《豪丰工业园 3 号厂房、常平工业园 A2-07 地块 1、2 栋厂房消防工程采购要求》

答疑纪要（一）

图 4

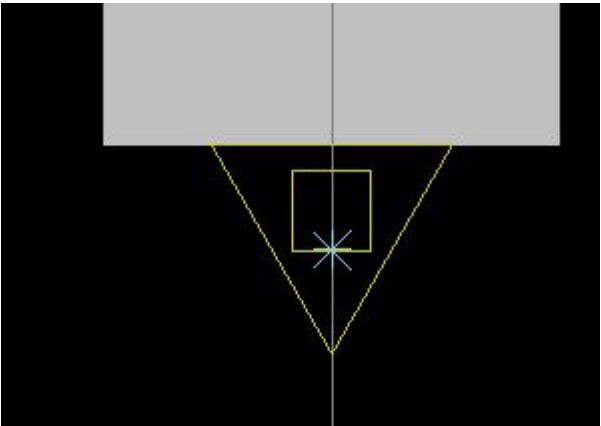
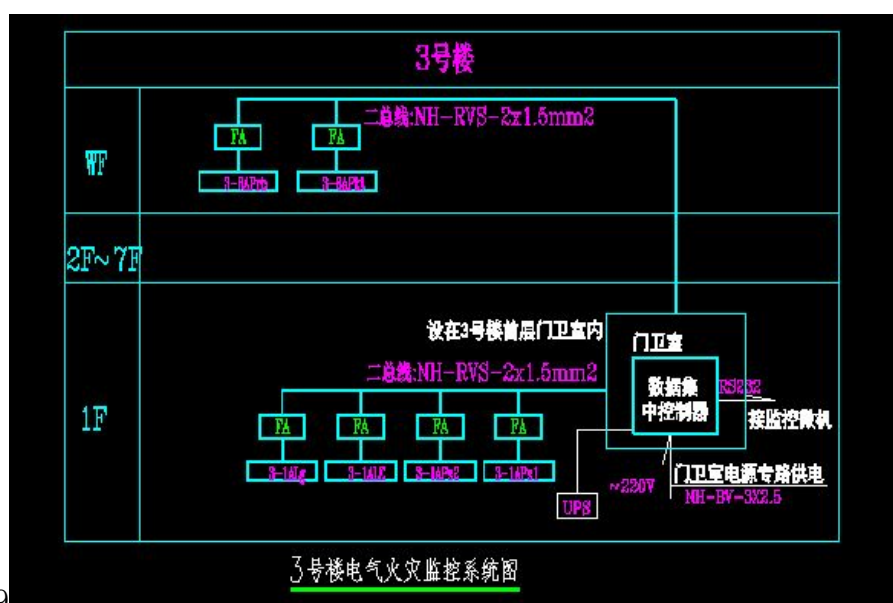
10、常平工业园 A2-07 地块 1、2 栋厂房给水消防总平面图中的“室外消火栓”及相应的给水管是否在本次采购范围内？（见图 4）

答复：仅室外消火栓在，相应的给水管不在本次采购范围内。室外消火栓的连接法兰由土建总包方施工到位。

图 5

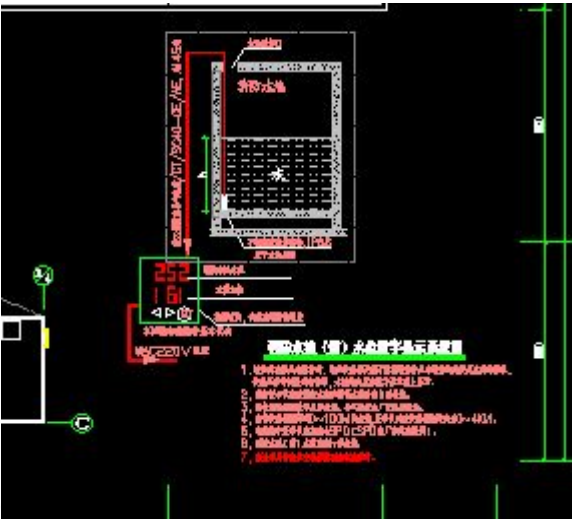
7、常平工业园 A2-07 地块 2 号厂房中有灭火器单个放置，是否要配置相应的放置箱？（图 5）

答复：要放箱，灭火器数量及放置按规范要求执行。

图 12

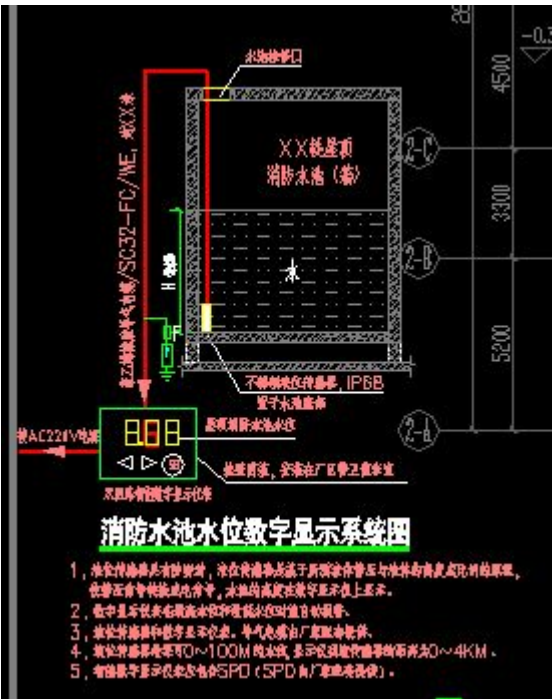
13、图 12，其中的品牌是否有误？

答复：无误。

图 14

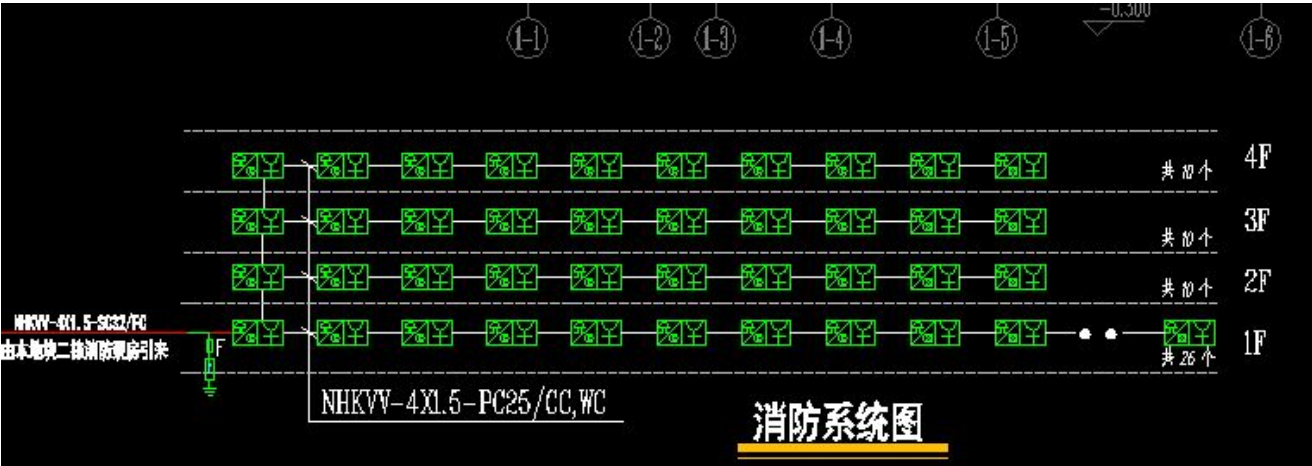
14、图 14，消防报警系统用一种线能否实现自动报警系统功能？

答复：能。

图 15

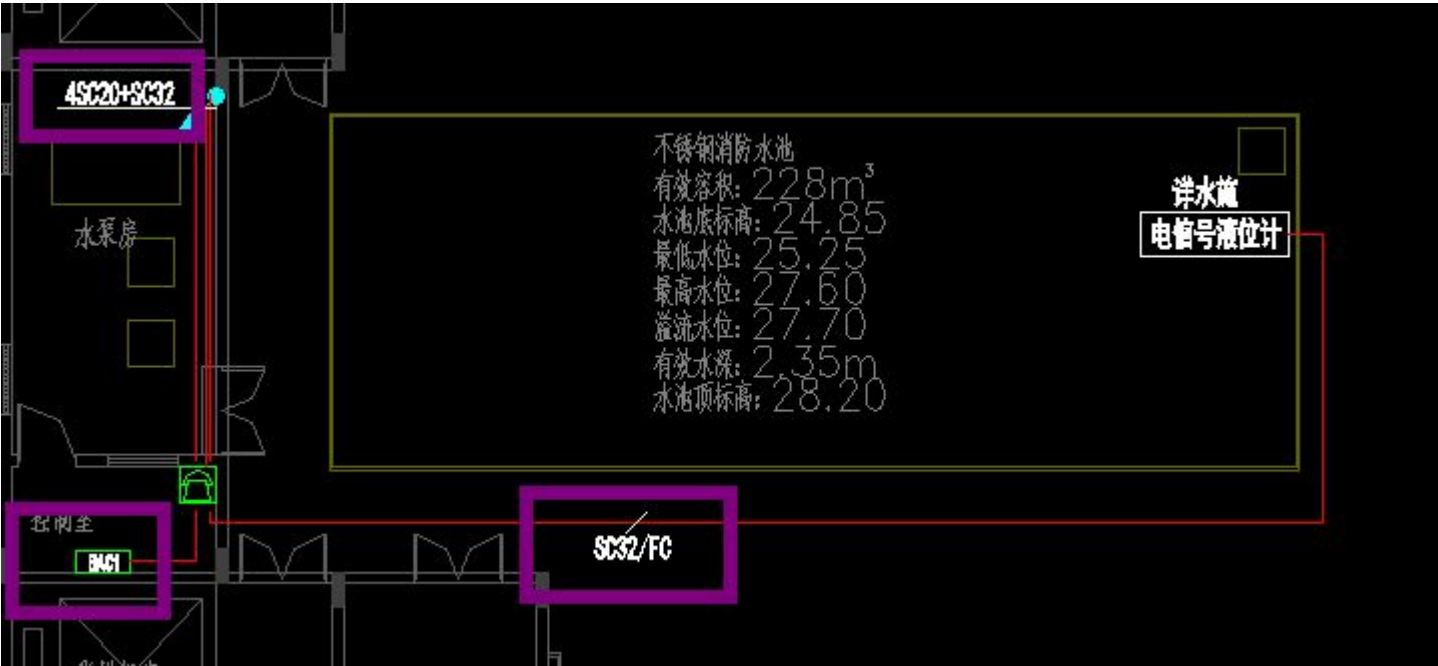
15、常平工业园 A2-07 地块 1、2 号厂房工程（详见图 15）：4SC20 连接到哪里？有没有穿线？如有，请明确其规格型号。SC32 管有没有穿线？如有，请明确其规格型号。模块 BAC1 及电信号液位计是否在本次采购范围内？

答复：4SC20 管为天面报警电话，SC32 管为消防水池液位计。BAC1 及电信液位在本次采购范围内。线缆规格以生产厂家的要求为准。

图 16

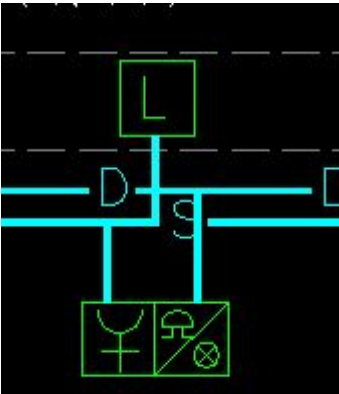
16、常平工业园 A2-07 地块 1、2 号厂房工程（详见图 16）：请明确其中的水流指示器规格型号。

答复：XFS20 系列，具体应与供水管道相匹配。

图 17

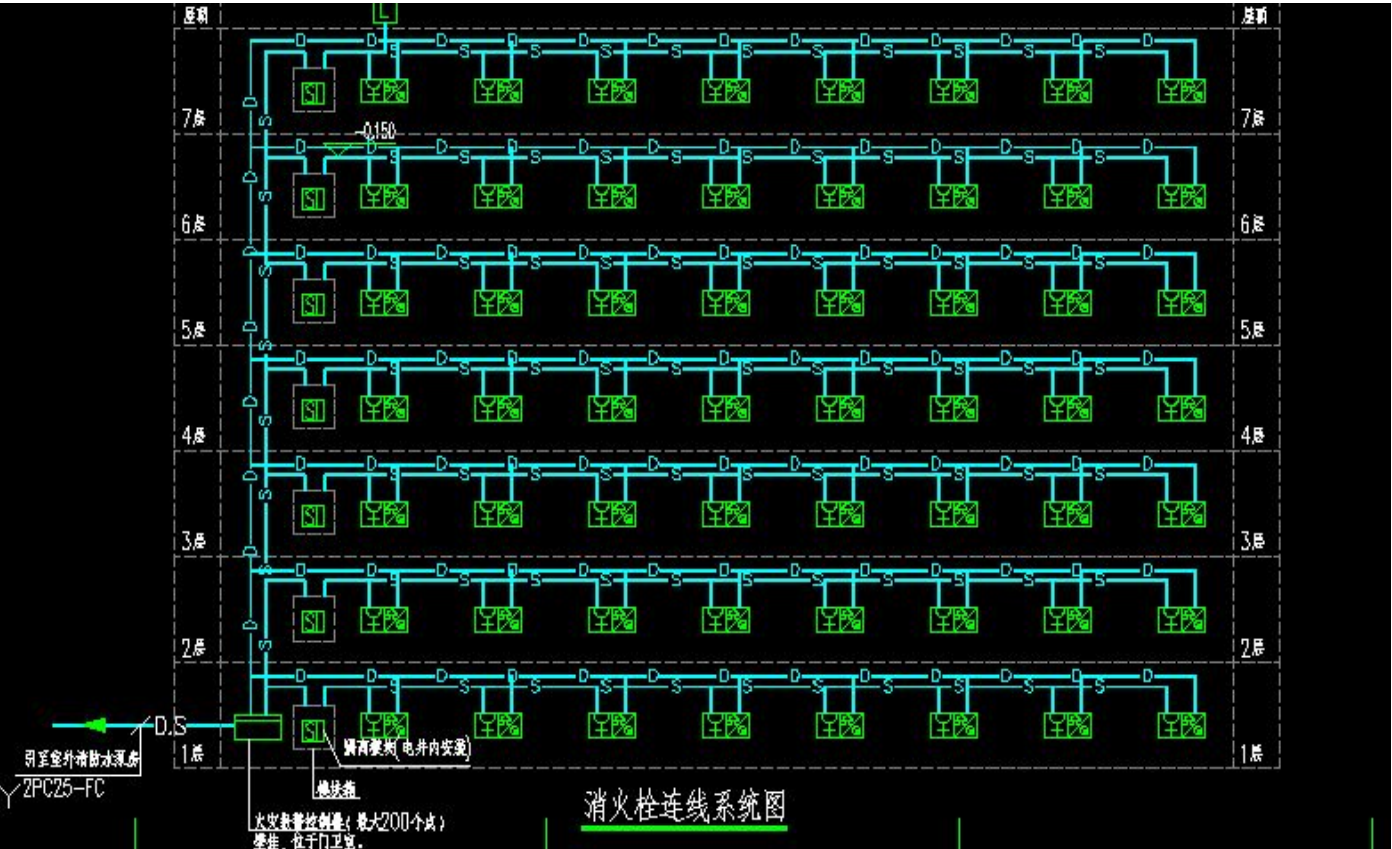
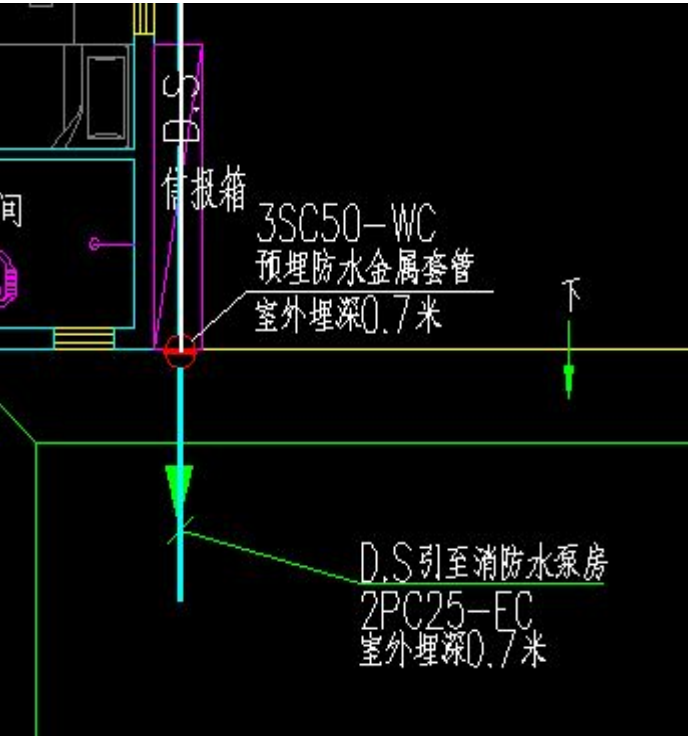
17、豪丰工业园 3 号厂房消防系统（详见图 17）：声、光报警器用一组 24V DC 电源线控制和消火栓起泵按钮用一组信号线控制是否能实现自动报警系统功能？

答复：能。电源线共用，信号线分开。
